Budowa drogi ekspresowej nr S7 na odcinku Lubień – Rabka Zdrój (km 713+580,21 – km 729+410,00) oraz drogi nr 47 klasy GP Rabka Zdrój – Chabówka (km 0+000,00 – km 0+877,22) – odcinek I km 713+580,21 – km 721+170

PROJEKT STAŁEJ ORGANIZACJI RUCHU

DROGOWA

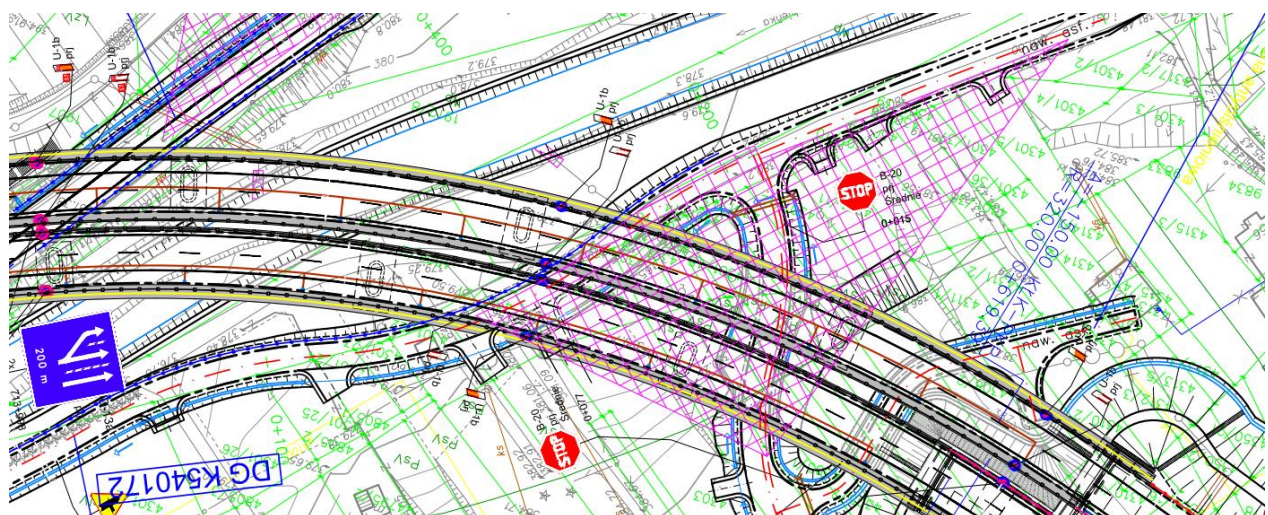
Brak widoczności – umieszczono znak B-20

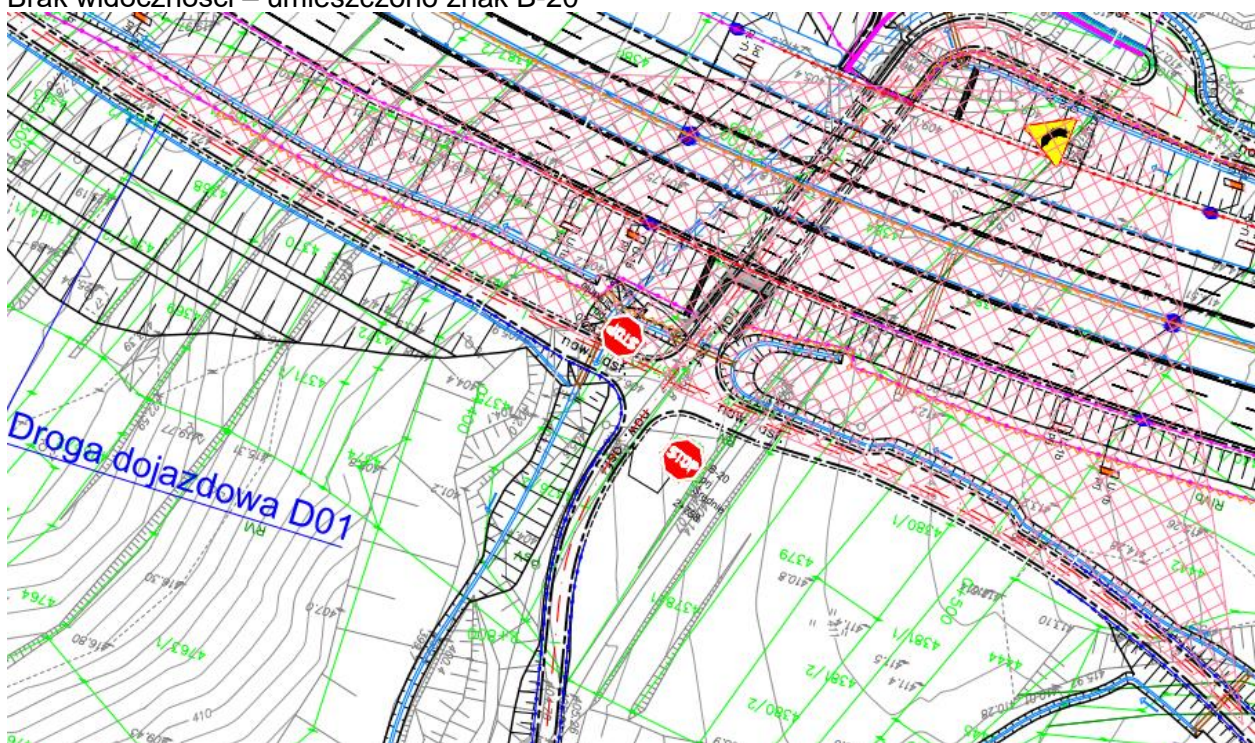
Brak widoczności – umieszczono znak B-20

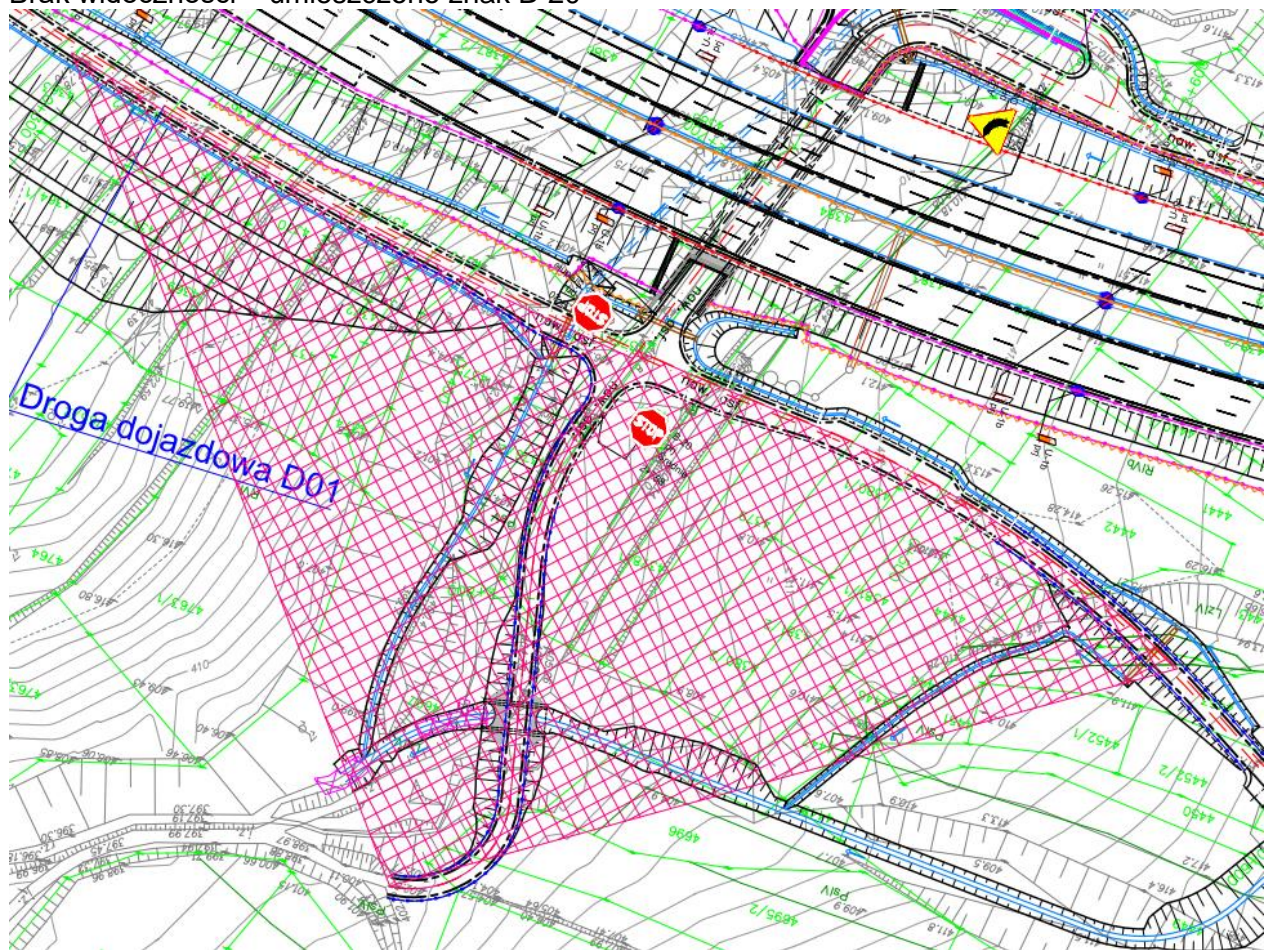
Brak widoczności – umieszczono znak B-20

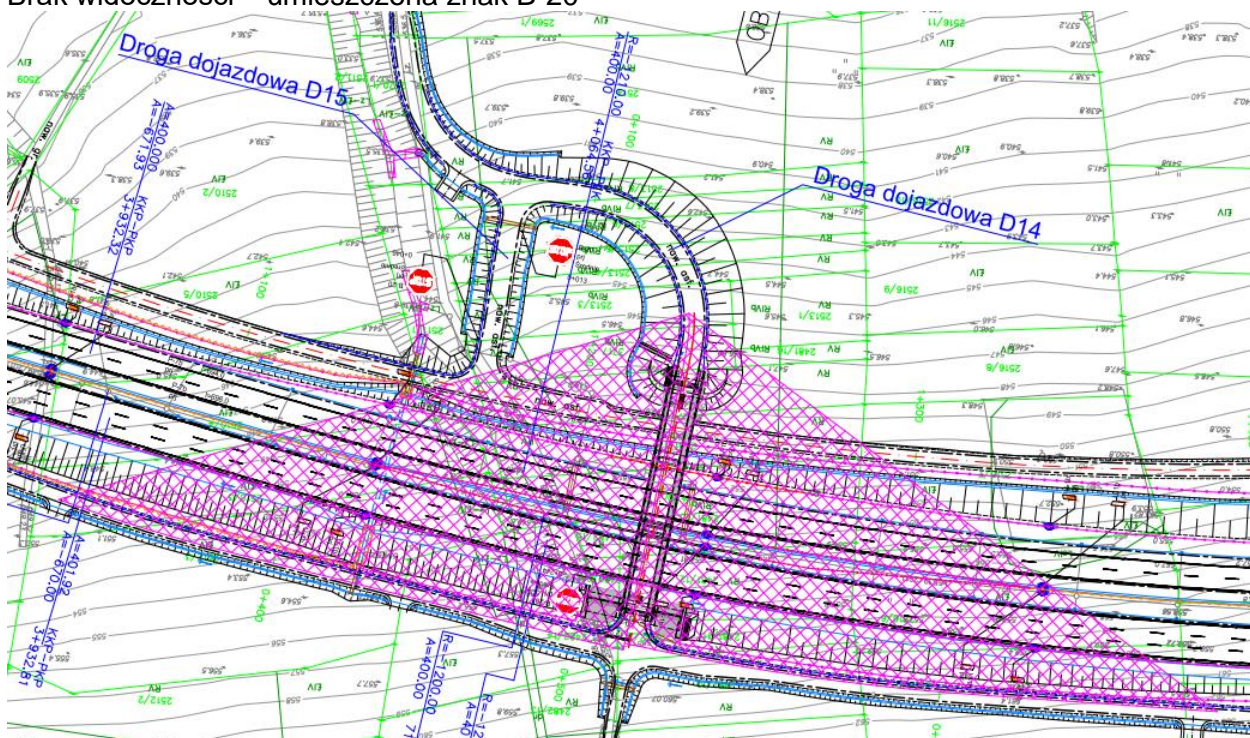
Brak widoczności – umieszczono znak B-20

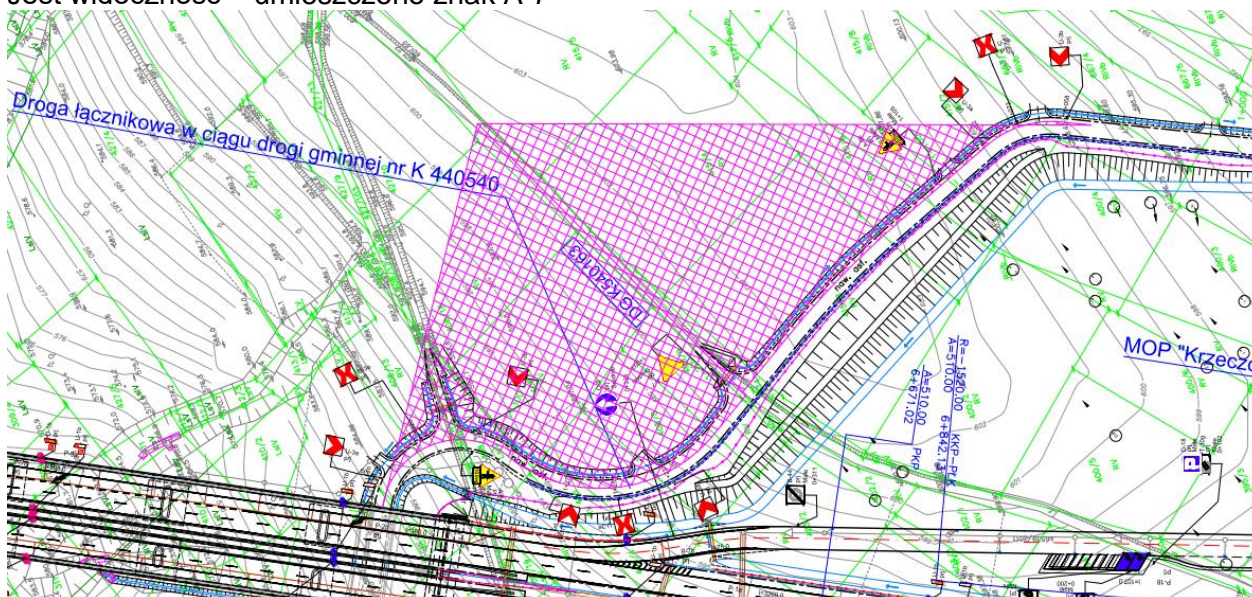
Jest widoczność – umieszczono znak A-7

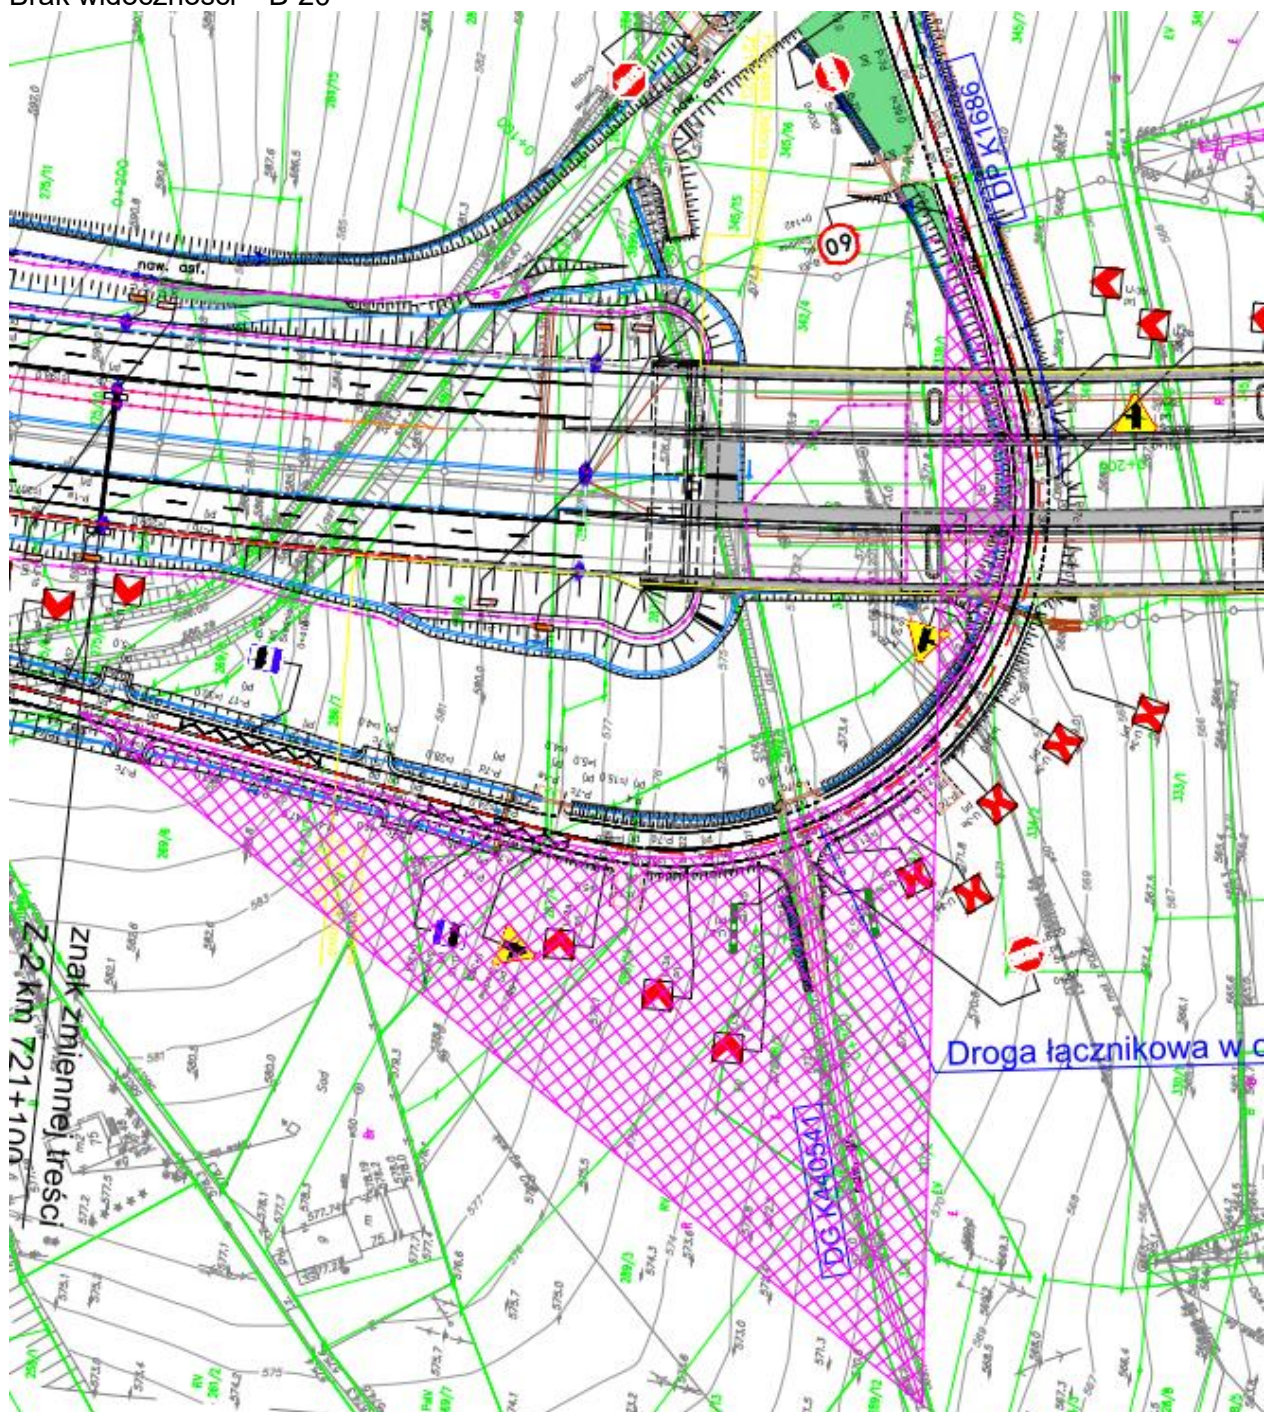
Brak widoczności – B-20
